Technická zpráva

Inspekční zpráva FVE MŠ Nejedlého

informace pro SAKO Brno SOLAR a.s.

Klient:	SAKO Brno SOLAR a.s. Jedovnická 4247/2 628 00 Brno - Židenice	
Zakázka:	FVE na objektu MŠ Nejedlého, Nejedlého 261/13, Lesná, 638 00 Brno-sever	
Datum inspekce:	23-04-2025	
Evidenční číslo:	202504-24-2.1	
Číslo zakázky:	202504-24-TDI	
Odpovědné osoby:	Ing. Ivo Klímek Fotovoltaický expert číslo osvědčení: CFA-24-010/FTVEXP Hlavní projektant TIČR ev. č: 4065/24/EZ-M,O,Z-E2A	Jakub Molin Fotovoltaický expert číslo osvědčení: CFA-24-008/FTVEXP Hlavní revizní technik TIČR ev. č: 4048/24/EZ-M,O,R,Z-E2A

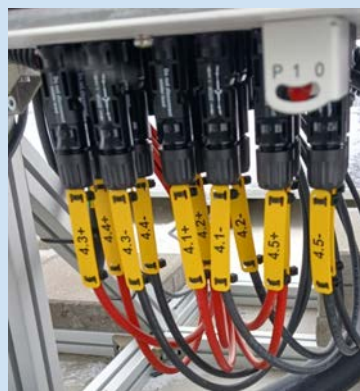
Nález kontroly				Vyjádření k nálezu		
Číslo závady:	3	Třída závažnosti:	I	Referenční kód závady	SIL	006
Umístění:	Střecha			Název:	Nechráněné DC konektory - střídač	
Popis zjištění: Na vstupní straně střídače byl zjištěn jeden konektor, který nebyl opatřen žádným ochranným krytem ani záslepkou, přestože se nachází ve venkovním prostředí a je vystaven působení venkovních vnějších vlivů. V době inspekce nebyl střídač v provozu.				Problematika: Nezapojený konektor ponechaný bez ochrany ve venkovním prostředí může podléhat postupné degradaci ještě před samotným zapojením. Vlivem vlhkosti, srážek, a prachu dochází k pronikání vlhkosti do dutiny konektoru, kde může vznikat koroze, oxidace nebo znečištění kontaktu. Následky mohou být závažné - od degradace konektoru, přes poruchy systému, až po riziko požáru.		
				Závěr: Každý nezapojený konektor, který se nachází ve venkovním prostředí nebo je vystaven vnějším vlivům, musí být po celou dobu až do zapojení řádně zabezpečen pomocí originální záslepky s těsněním nebo jiného vhodného ochranného prvku. Tato ochrana musí spolehlivě zabránit vniknutí vody, vlhkosti, prachu i mechanickému poškození kontaktu. Ponechání konektoru bez krytí je v rozporu s osvědčenými instalačními zásadami a zvyšuje riziko technické poruchy, ztráty účinnosti i bezpečnostních závad při následném zapojení.

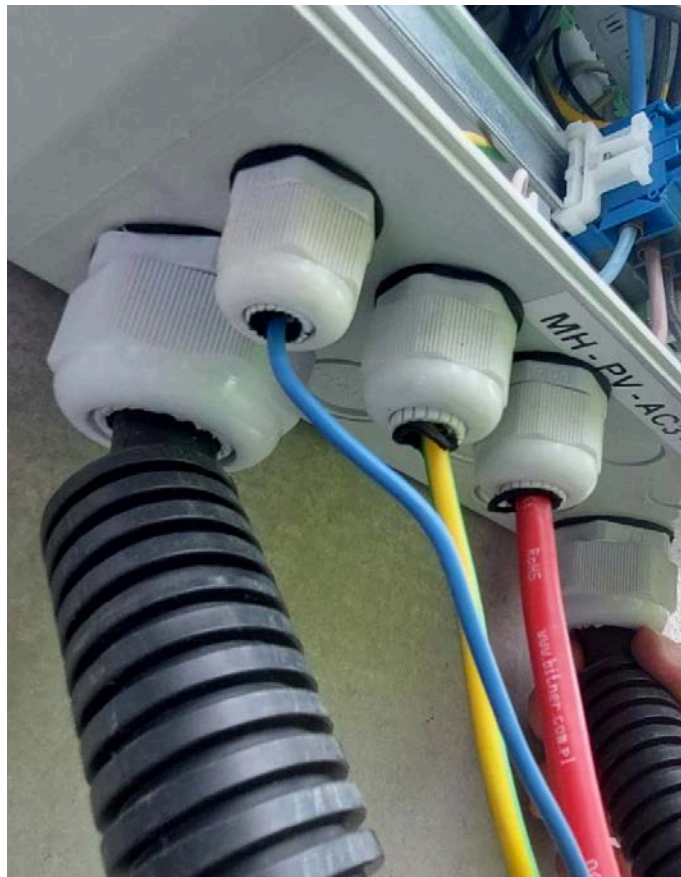
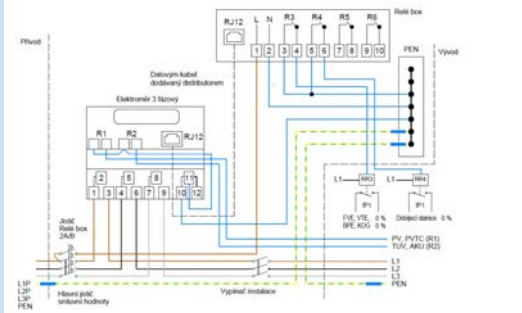
Nález kontroly				Vyjádření k nálezu		
Číslo závady:	4	Třída závažnosti:	I	Referenční kód závady	SIL	007
Umístění:	Střecha			Název:	Nesprávné DC kabely	
Popis zjištění: Při kontrole bylo zjištěno použití elektrických DC kabelů, které nejsou určeny pro fotovoltaické systémy.				Problematika: Předpokládaná životnost kabelů specifikovaných normou je minimálně 25 let. Relativně přísné požadavky na tyto kabely jsou stanoveny v souladu s očekávanými drsnými podmínkami použití. Kabely pro fotovoltaické systémy H1ZZZ1-K jsou vhodné pro trvalé venkovní použití po mnoho let v proměnlivých náročných klimatických podmínkách použití. V České republice (a EU obecně) se PV systémy musí řídit normou ČSN EN 50618, která definuje požadavky na kabely pro DC stranu. Nedostatečně dimenzovaný nebo nevhodný kabel může být zdrojem přehřívání a požáru. Porušená izolace nebo neodpovídající ochranné vlastnosti zvyšují riziko zásahu osob elektrickým proudem. V případě požáru nebo nehody může pojišťovna odmítnout plnění, pokud zjistí použití nevhodných komponent.

Závěr:
Je nutné všechny elektrické DC kabely, které nejsou určeny pro fotovoltaické systémy nahradit kabely s označením H1ZZZ1-K.

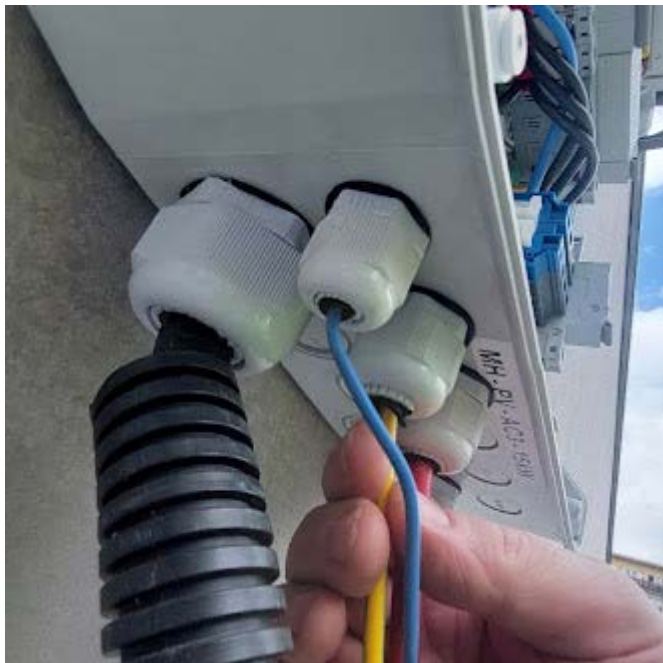
Nález kontroly				Vyjádření k nálezu		
Číslo závady:	6	Třída závažnosti:	I	Referenční kód závady	SIL	010
Umístění:	Střecha			Název:	Nebezpečné zakončení vodičů	
Popis: V areálu mateřské a základní školy bylo zjištěno zakončení vodičů stejnosměrného vedení od fotovoltaického panelového pole pouze pomocí izolační pásky. Vodiče nejsou opatřeny žádnou formou mechanické nebo environmentální ochrany (např. smršťovací koncovky, krytky, záslepky, gelové či IP44 krabice a svorkovnice).				Problematika: Použití izolační pásky jako jediné ochrany pro nezapojené konce vodičů je zcela nedostačující, zejména v prostředí s působením UV záření, vlhkosti a teplotních výkyvů. Izolační páska postupně ztrácí své lepidlo a izolační vlastnosti, což může vést ke ztrátě ochrany proti vniknutí vlhkosti nebo kontaminaci. V prostředí škol, kde se pohybují děti, představuje takové neodborné zakončení vodičů zvýšené riziko úrazu elektrickým proudem nebo požáru.

Závěr: Je nezbytné nahradit nevhodné zakončení vodičů standardizovaným způsobem - například použitím smršťovacích koncovek s lepidlem nebo originálních záslepek od výrobce kabelů či konektorů. Zakončení musí splňovat požadavky na odolnost vůči UV záření, vlhkosti a mechanickému poškození. Provizorní řešení izolační páskou není akceptovatelné a nesplňuje požadavky na bezpečný a trvalý provoz elektrického zařízení, zejména v prostředí školských zařízení.		
				Legislativní a technické podklady: <ul style="list-style-type: none">• Zákon č. 561/2004 Sb., školský zákon, § 29: Školy a školská zařízení zajišťují bezpečnost a ochranu zdraví dětí, žáků a studentů při vzdělávání a s ním přímo souvisejících činnostech a při poskytování školských služeb.• ČSN 33 2000-5-51 ed. 3 - Výběr a stavba elektrických zařízení - Všeobecné předpisy, čl. 512.2 (vnější vlivy)• ČSN 33 2000-7-712 ed. 2 - Zařízení jednoúčelová a ve zvláštních objektech - Fotovoltaické (PV) systémy, čl. 712.521

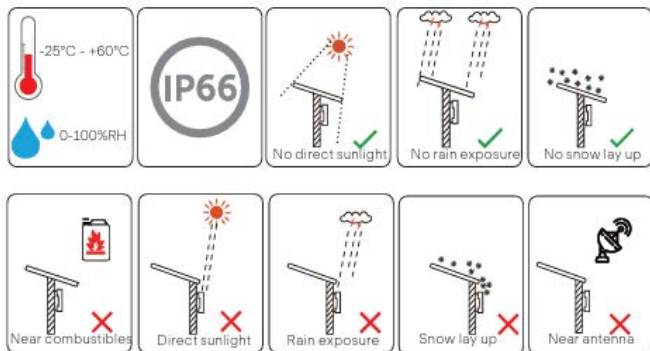
Nález kontroly				Vyjádření k nálezu		
Číslo závady:	9	Třída závažnosti:	II	Referenční kód závady	SIL	014
Umístění:	Odběrné místo (OM)			Název:	Nepovolené komponenty v OM (elektroměrový rozvaděč)	
<p>Popis:</p> <p>Při kontrole elektroměrového rozvaděče bylo zjištěno, že měřicí zařízení FVE (tzv. smartmeter) je umístěno v plombované části rozvaděče, která je standardně určena výhradně pro zařízení provozovatele distribuční soustavy (PDS). Takové uspořádání omezuje přístup k zařízení a neodpovídá provozním a legislativním požadavkům.</p>				<p>Problematika:</p> <p>Plombovaná část elektroměrového rozvaděče je určena pro zařízení PDS, jako je hlavní elektroměr, případně přijímač HDO nebo jistič před měřením. V souladu s normou ČSN 33 2130 ed. 4 a přípojovacími podmínkami distribučních společností (např. ČEZ Distribuce, EG.D, PRE) nesmí být do této části umísťována žádná další zařízení, která nejsou schválena nebo provozována přímo PDS.</p> <p>Umístění smartmetru FVE, tedy měřicího zařízení provozovaného investorem nebo třetí stranou, do plombované části představuje riziko jak z hlediska servisovatelnosti a provozního přístupu, tak i z hlediska souladu s podmínkami připojení. V některých případech může takové řešení vést až k požadavku na přestavbu měřicího místa ze strany PDS.</p> <p>Vzhledem k rozdílným podmínkám jednotlivých PDS se doporučuje konkrétní řešení vždy předem konzultovat s daným provozovatelem distribuční soustavy</p>

<p>16 – Schéma zapojení měření s přímým třífázovým elektroměrem, s regulací činného výkonu OZE relé boxem (od Prez 0 kW do 100 kW včetně), platné od 1.7.2024.</p> 		
				<p>Závěr:</p> <p>Doporučujeme přemístit měřicí zařízení FVE mimo plombovanou část elektroměrového rozvaděče a zajistit jeho umístění v části vyhrazené pro uživatelská zařízení. Tím bude zajištěna technická správnost řešení, umožněn přístup pro servisní zásahy a zamezeno případným komplikacím při připojení či provozu výroby.</p>		
<p>Legislativní a technické podklady:</p> <ul style="list-style-type: none">• ČSN 33 2130 ed. 4 - Elektrické instalace nízkého napětí - Vnitřní elektrické rozvody (čl. 8.6.7-8.6.10)• Přípojovací podmínky provozovatelů distribučních soustav: ČEZ Distribuce, EG.D, PREdistribuce

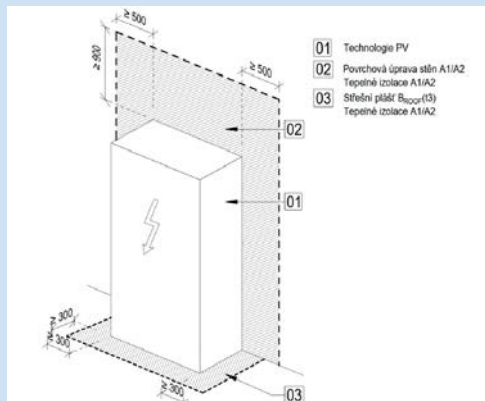
Nález kontroly				Vyjádření k nálezu		
Číslo závady:	10	Třída závažnosti:	II	Referenční kód závady	SIL	016
Umístění:	Střecha			Název:	Nedotažený kryt PV konektoru	
Popis: Při kontrole bylo zjištěno, že na konektoru typu MC4 (používaném na DC straně FV systému) nebyla pravděpodobně krytka dostatečně dotažena. Může vzniknout netěsnost spoje, která umožní vniknutí vlhkosti do kontaktů.				Problematika: Konektory MC4 jsou určeny pro venkovní použití a mají specifikovaný stupeň krytí, obvykle IP67, který je zajištěn pouze při správné montáži - včetně plného dotažení krytky. Nedotažená krytka může způsobit netěsnost, což vede k riziku vniknutí vlhkosti nebo prachu do spoje. Dlouhodobé působení těchto vnějších vlivů může vyvolat oxidaci kontaktů, zvýšení přechodového odporu a tím i přehřívání spoje. V extrémních případech může dojít ke vzniku oblouku, poškození zařízení nebo požáru. Výrobci konektorů (např. Stäubli) výslovně doporučují použití originálních dílů a dodržení montážních postupů.

Závěr: Je nezbytné provést kontrolu a dotažení všech konektorů typu MC4 podle pokynů výrobce. Spoje musí být plně zasunuty a zajištěny tak, aby odpovídaly deklarovanému stupni krytí. Pro správné dotažení se důrazně doporučuje použití momentové ráčny s přesně nastaveným utahovacím momentem dle specifikace výrobce konektoru. Vhodným řešením je využití montážní sady Stäubli (např. kufr č. 32.6126 pro MC4 a MC4-Evo 2), která obsahuje i momentový nástroj a speciální klíče, jež zajišťují bezpečné, opakovatelné a správně utažené spojení bez rizika poškození komponent.

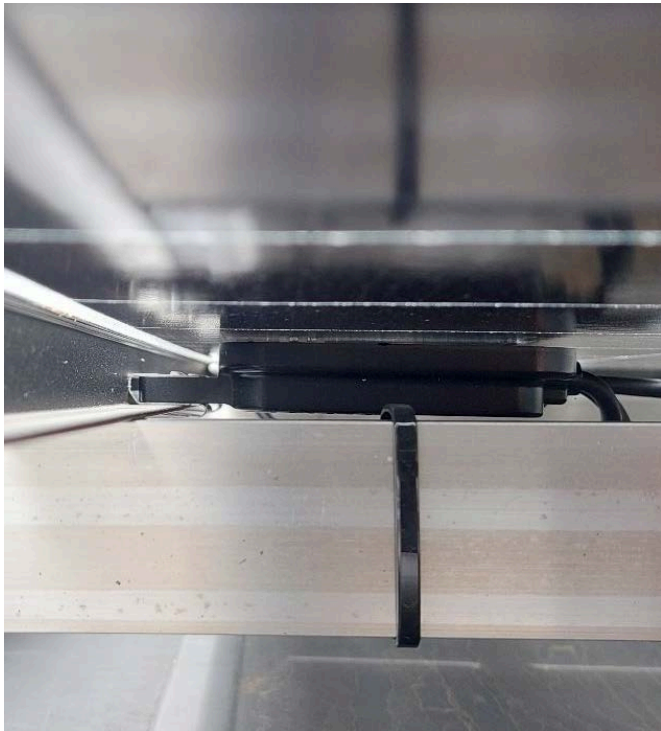
Nález kontroly				Vyjádření k nálezu																																																																							
Číslo závady:	11	Třída závažnosti:	I	Referenční kód závady	SIL	017																																																																					
Umístění:	Střecha			Název:	Nedostatečný průřez vodiče přizemnění																																																																						
Popis: Při kontrole fotovoltaické instalace bylo zjištěno, že ochranný vodič PE, který propojuje DC rozvaděč s ekvipotenciální svorkovnicí a přepětovými ochranami typu T1+T2, je proveden kabelem CYA o průřezu 6 mm ² . Tento průřez je nedostatečný pro bezpečný odvod bleskových proudů v případě přímého nebo nepřímého úderu blesku.				Problematika: V systémech ochrany před bleskem (LPS) je klíčové, aby ochranné vodiče měly dostatečný průřez pro bezpečné svedení bleskových proudů do země. Nedostatečný průřez může vést k přehřátí vodiče, jeho poškození nebo dokonce k požáru. Podle normy ČSN EN 62305-3 ed. 2 by průřez vodičů v LPS neměl být menší než 16 mm ² pro měděné vodiče Použití vodiče CYA 6 mm ² v této aplikaci nesplňuje uvedené požadavky a představuje riziko pro bezpečnost celé instalace.

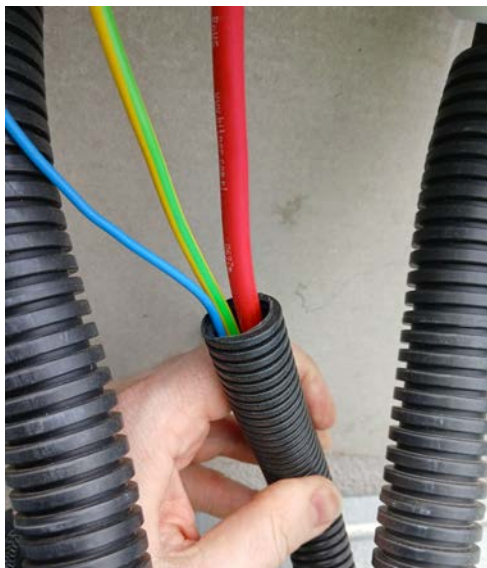
Nález kontroly				Vyjádření k nálezu		
Číslo závady:	18	Třída závažnosti:	I	Referenční kód závady	MON	012
Umístění:	AC trasa			Název:	Nevhodná ochrana vodičů (trubka tuhá/ohebná)	
Popis: Ochrana střídavého vedení (AC), jehož součástí je i vodič dálkového ovládání (HDO) řešený ve zjištění Závada číslo 6, byla provedena pomocí ohebné kovové trubky („husí krk“). Trasa je vedena převážně po povrchu střešního pláště a po fasádě objektu, v některých místech volně položená nebo opřená o oplechování atiky. Trubka není kotvena systémově a nebyla navržena s ohledem na venkovní prostředí - již nyní vykazuje korozní poškození. Na koncích trubky jsou patrné ostré hrany, bez začištění nebo ochrany vedení. Celkové provedení je technicky nevyhovující a vzhledově nedůstojné pro školní objekt, kde je kladen důraz na bezpečnost, udržovatelnost a reprezentativní vzhled.				Problematika: Zvolený způsob ochrany vodičů neodpovídá požadavkům pro venkovní elektroinstalace. Trubka není určena pro dlouhodobé vystavení vlivům počasí - dochází ke korozi, což snižuje její ochrannou funkci i životnost. Vedení není chráněno proti mechanickému poškození, proti přeskokům z hromosvodné soustavy a navíc vytváří body, které akumulují nečistoty. Nevhodné uložení přímo na hydroizolační vrstvě střechy je v rozporu s pravidly správné instalační praxe. V kombinaci s nevhodně zvoleným vodičem HDO (viz Závada číslo 6) jde o systémový nedostatek s dopadem na bezpečnost provozu. Závěr: Stávající provedení je v rozporu s několika technickými normami a neplní základní funkce ochrany vodičů. Doporučujeme kompletní výměnu trasy za systémové řešení s použitím UV-stabilních chráničů, správným uchycením mimo plochy střešního souvrství a s respektem k bezpečnostním odstupům od jímací soustavy. Současně je třeba řešit závadu na samotném vodiči dle zjištění Závada číslo 6. U školských zařízení je navíc nutné klást důraz i na estetické a bezpečnostní aspekty z pohledu dětí, rodičů i veřejnosti. Legislativní a technické podklady: <ul style="list-style-type: none">• ČSN 33 2000-7-712 ed. 2 - Fotovoltaické systémy - čl. 712.521• ČSN 33 2000-5-51 ed. 3 - Výběr a stavba elektrických zařízení - Obecné předpisy, čl. 512.2• ČSN P 73 0847 - Požární bezpečnost staveb - , čl. 6.3.1.3

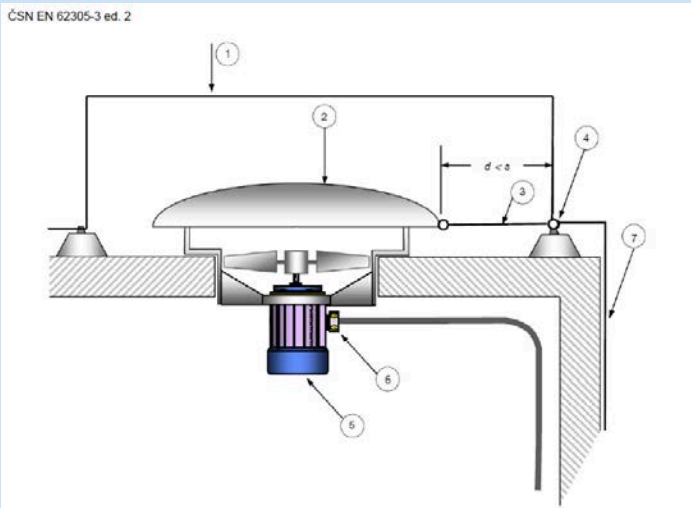
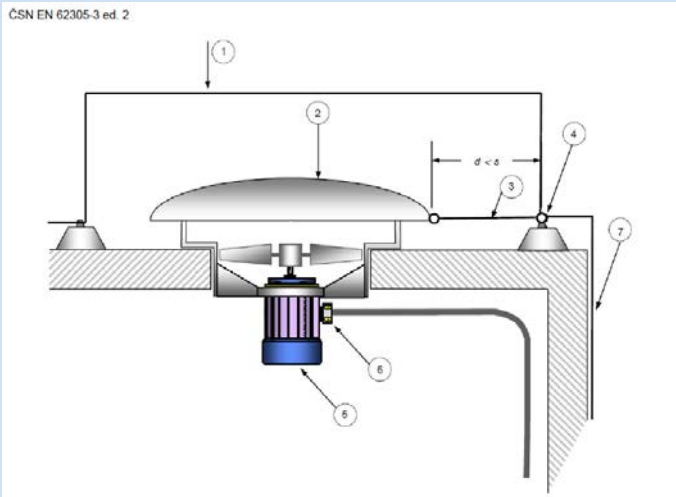
Nález kontroly				Vyjádření k nálezu		
Číslo závady:	19	Třída závažnosti:	III	Referenční kód závady	MON	013
Umístění:	AC trasa			Název:	Nevhodné ukotvení komponent	
Popis: Při kontrole bylo zjištěno, že ochranná elektroinstalační trubka (husí krk) je mechanicky uchycena kovovou objímkou přímo do lemu oplechování atiky. Upevnění bylo provedeno samovrtným vrutem bez těsnění, čímž došlo k narušení povrchové úpravy plechového lemu. Na vnější straně atiky je chránička opřena přímo o ohyb oplechování bez jakéhokoliv distančního prvku. Při dlouhodobém zatížení (např. vibrace větrem, teplotní roztažnost) hrozí odření ochranné vrstvy a vznik korozních ložisek.				Problematika: Oplechování atik je standardně prováděno z pozinkovaného nebo lakovaného plechu, který je chráněn proti atmosférickým vlivům pasivační vrstvou zinku, případně organickým nátěrem. Jakékoli vrtání, řezání nebo mechanické zatížení bez dodatečné ochrany může tuto vrstvu narušit a vést k bodové korozi, která se postupně šíří do okolí. Upevnění chráničky do neprověřené části střešní konstrukce navíc odporuje zásadám stavební a elektroinstalační praxe - oplechování není určeno k nosným nebo instalačním účelům. Opřením chráničky o ohyb dochází k přímému kontaktu dvou kovových prvků bez izolace, což je z hlediska trvanlivosti nevyhovující řešení.

Závěr: Doporučujeme okamžitou demontáž kotevního vrutu a lokální opravu povrchové vrstvy oplechování antikorozním nátěrem nebo přelepením samolepicí těsnicí páskou. Trasu chráničky je třeba přesměrovat tak, aby nebyla v přímém kontaktu s plechovými prvky - vhodné je použití distančních objímek nebo konzol s plastovým uložením. Veškeré zásahy do střešních prvků musí být provedeny po konzultaci s projektantem nebo správcem objektu a s ohledem na stavebně-technickou dokumentaci.		
Legislativní a technické podklady: <ul style="list-style-type: none">• ČSN 33 2000-5-51 ed. 3 - Elektrické instalace nízkého napětí - Výběr a stavba elektrických zařízení - Obecné předpisy• Nařízení vlády č. 163/2002 Sb., o technických požadavcích na vybrané stavební výrobky - příloha č. 1• Doporučení výrobců oplechování a střešních systémů (např. Lindab, Satjam): zákaz přímého kotvení do pohledových klempířských prvků bez systémového řešení
